Mission régionale d'autorité environnementale
ÎLE-DE-FRANCE

**Avis délibéré
sur le projet de construction de logements,
situé 11 à 21 rue Chabrol à La Courneuve (93)**

N° APJIF-2022-050
en date du 29/06/22

Illustration 5: Localisation de quelques projets à proximité (« Situation cumulée. Projets pouvant avoir une influence sur les conditions de circulation », source : étude d'impact, p. 188).

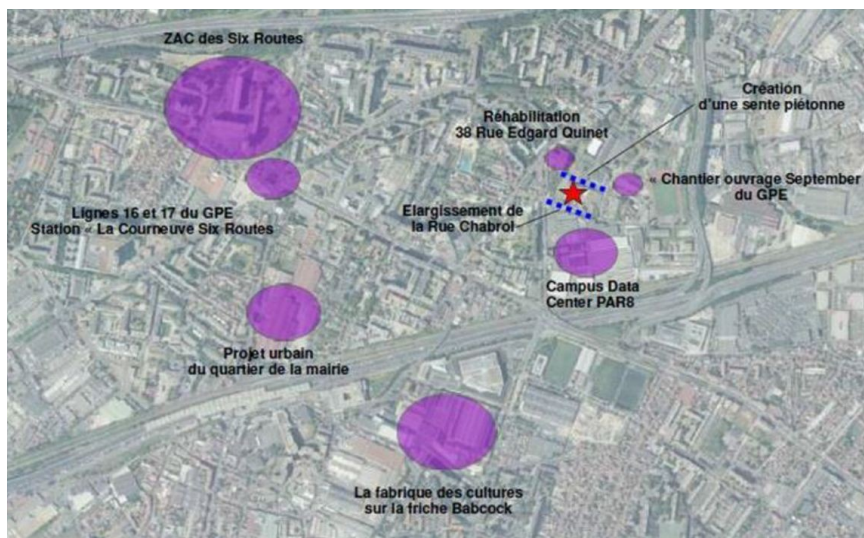
L'Autorité environnementale constate cependant l'absence de présentation globale de ces projets, et de leur intérêt pour le site, en dehors toutefois de l'arrivée attendue des lignes 16 et 17 du Grand Paris Express, avec un arrêt « La Courneuve Six Routes » à onze minutes à pied du projet. L'analyse des effets cumulés reste d'ailleurs assez succincte et non-quantifiée. Une requalification de la rue Chabrol semble engagée mais elle est peu décrite. À court terme, le projet s'inscrit dans un environnement contraint (avenue Marcel Cachin, data center, activités de type industriel à proximité), avec des liaisons douces peu développées, dont le maillage existant dans le secteur est présenté. L'insertion urbaine du projet dans son environnement proche est par ailleurs peu analysée. Pour l'Autorité environnementale, il est donc nécessaire de mieux justifier l'insertion du projet dans son environnement, au travers d'une vision plus large du territoire et des effets des mutations en cours sur le cadre de vie des futurs habitants du projet.

(2) L'Autorité environnementale recommande de présenter de manière plus précise les perspectives d'évolution du secteur Chabrol et leurs conséquences pour le projet.

Illustration 6: Bruit observé (étude d'impact, p. 101)

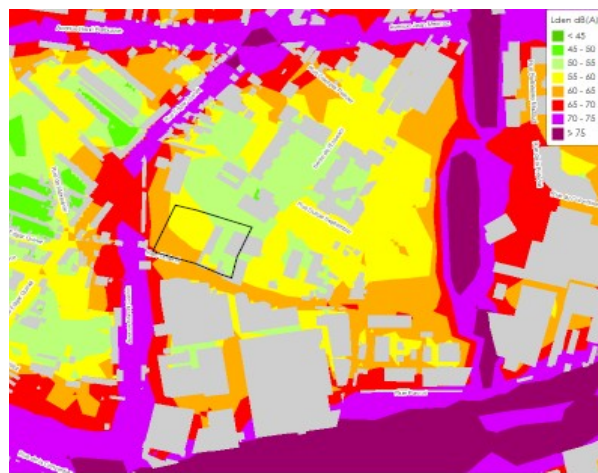
(p. 100). Le bruit a été mesuré sur trois points (dont le point 3 sur le site du data center, dans le cadre de l'étude d'impact de ce projet) puis modélisé (p. 100). Un tableau présente le bruit mesuré pour chaque point et la voie caractérisée (rue de Chabrol, ambiance générale ou rue Marcel Cachin), sans confirmer si ces mesures rendent compte des bruits cumulés. L'Autorité environnementale note que sur le point 1 (sur le site du projet), le long de la rue de Chabrol, les niveaux de bruit atteignent 62 dB(A) de jour (LAeq), cette rue étant identifiée comme la source de bruit principale. Ce point 1 n'est pas localisé au plus près de l'avenue Marcel Cachin, bruyante. L'étude d'impact signale que « l'avenue D114 est à plus de 30 m du projet et des bâtiments existants jouent un rôle d'écran. Son influence sonore est ainsi limitée » (p. 101). L'Autorité environnementale constate que les bruits cumulés figurant sur les cartes stratégiques de bruit⁵ sont plus importants, cette incohérence doit être expliquée.

Illustration 8: pollution de l'air dans le secteur du projet (site représenté ici par l'épingle bleue) en 2019 (année sans confinement) et avant l'arrivée du centre de données.

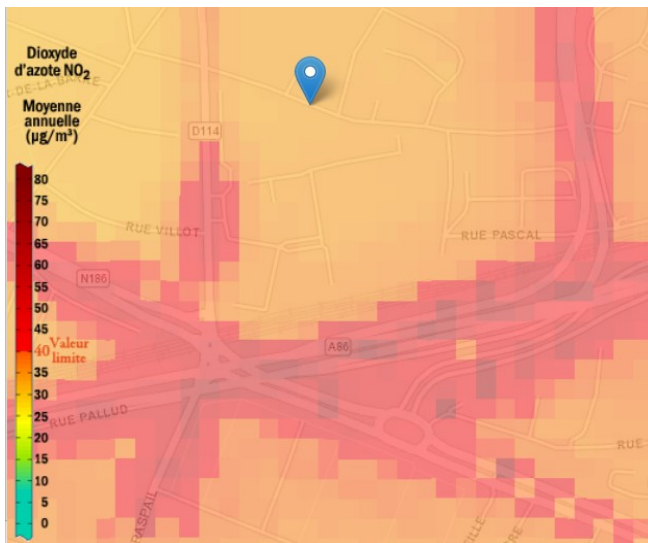
Concernant la qualité de l'air, une modélisation a été réalisée, ce qui est à souligner (p. 169). Pour l'Autorité environnementale, il est également nécessaire de tenir compte de la pollution générée par le centre de données, sachant que la qualité de l'air est déjà dégradée dans le secteur. L'Autorité environnementale note que les mesures effectuées en novembre 2021 indiquent des valeurs constatées très élevées autour du projet pour le dioxyde d'azote ($47,1 \mu\text{g}/\text{m}^3$, dépassant la valeur limite moyenne annuelle de la réglementation de $40 \mu\text{g}/\text{m}^3$ et celle préconisée par l'Organisation mondiale de la santé de $10 \mu\text{g}/\text{m}^3$) et pour les $\text{PM}_{2,5}$ ($23,8 \mu\text{g}/\text{m}^3$, en limite sud du projet, valeur proche de la valeur limite moyenne annuelle de la réglementation de $25 \mu\text{g}/\text{m}^3$ et très éloignée de celle préconisée par l'OMS de $5 \mu\text{g}/\text{m}^3$).

(4) L'Autorité environnementale recommande de :

- justifier la possibilité d'une implantation de logements dans un secteur déjà très pollué et à proximité d'un équipement aux caractéristiques exceptionnelles ayant une exigence de fonctionnement régulier de ces groupes électrogènes ;
- calculer les conséquences pour les habitants du site du projet de la période durant laquelle le centre de données utilisera les groupes électrogènes : situation d'exploitation, maintenance et crise systémique d'alimentation électrique pendant au moins douze heures ;
- s'appuyer sur les lignes directrices de l'OMS pour la prise en compte du bruit et de la pollution atmosphérique ;
- préciser la méthode utilisée par les simulations à l'horizon 2025 pour l'appréciation de la pollution atmosphérique.
